Evolutions des tracés en tunnel entre la version diffusée lors de la première version du Dossier du Maître d’Ouvrage (Mars 2020) et la version actuelle (Juillet 2020).

Plusieurs justifications motivent la reprise des tracés en tunnel initialement appelé « Nice et Labourdonnais » et désormais renommés respectivement « court et long ».

Figure 2 - Tracé « Tunnel Long »

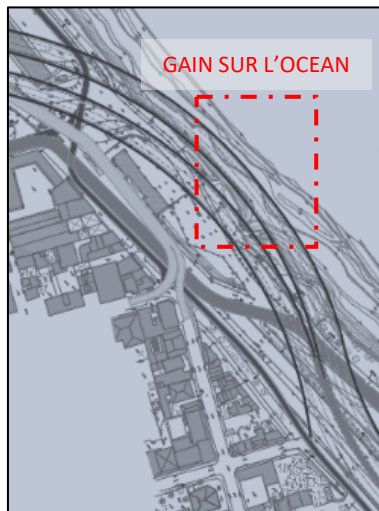
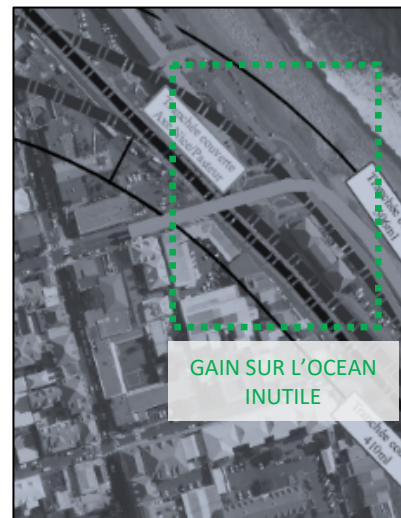
Grâce à l’acquisition de données d’entrée complémentaires (notamment des reconnaissances géologiques plus complètes), les études menées par le CETU/CEREMA ont mis en avant des difficultés liées aux contraintes géotechniques du site en question. En conséquence, le CETU/CEREMA a conclu à l’**infaisabilité** du tracé « Nice » (appelé « **variante A** » dans l’étude du CETU/CEREMA) et a adressé un certain nombre de recommandations au Maître d’Ouvrage. En conséquence, 3 nouveaux tracés « variantes » visant à limiter les aléas géotechniques ont été discutés puis étudiés.

La dernière variante appelée « **variante E** » dans l’étude du CETU/CEREMA est une évolution du tracé Labourdonnais initial (appelé lui variante D dans l’étude du CETU/CEREMA). L’étude du CETU/CEREMA a conclu à de grandes complexités géologiques et géotechniques qui semblent rédhitoires pour pousser plus loin l’étude de cette variante. Elle **a donc été écartée**.

La variante D anciennement appelé tracé "Labourdonnais" ou "centre-ville" avait été écartée du fait de contraintes géométriques trop fortes (courbes contre-courbes) et des contraintes environnementales fortes.

Après discussions il a été donc convenu de proposer un nouveau tracé appelé « **tracé long** » reprenant la géométrie à l’Ouest du tracé court mais prolongeant la partie en tunnel jusqu’au Pont Pasteur de telle sorte à disposer d’une couverture plus importante et d’une plus grande latitude dans le profil en long.

A cette fin, le tracé « Tunnel Long » présente un profil en long permettant d’amorcer une descente en sous-sol plus précoce dans l’objectif de pouvoir s’appuyer sur un terrain qui, compte tenu des données d’entrée disponibles à date, est supposé être plus adapté à la construction d’un tunnel que le sol au niveau de l’ancien tracé "variante E".

D'un point de vue technique également, ce nouveau tracé permet de s'affranchir de la mise en œuvre de protections maritimes et d'un gain sur l'océan en partie Est du tracé, aménagement qui était nécessaire à la réalisation du tracé "variante E".

Enfin, ce nouveau tracé permet d'améliorer l'écoulement des circulations grâce à une meilleure insertion des différents flux de trafic au niveau du pont Pasteur en simplifiant l'organisation des différentes infrastructures en interface avec l'ouvrage.

Outre le volet purement technique évoqué ci-dessus, le tracé « Tunnel Long » présente l'avantage de permettre la mise en souterrain de l'ensemble des voies de circulation (dont le prolongement de la rue de Nice) et ainsi de libérer la surface de toutes contraintes liées à la voiture notamment devant le futur cinéma mais aussi au niveau de la zone délimitée par les rues Alexis de Villeneuve et Pasteur.
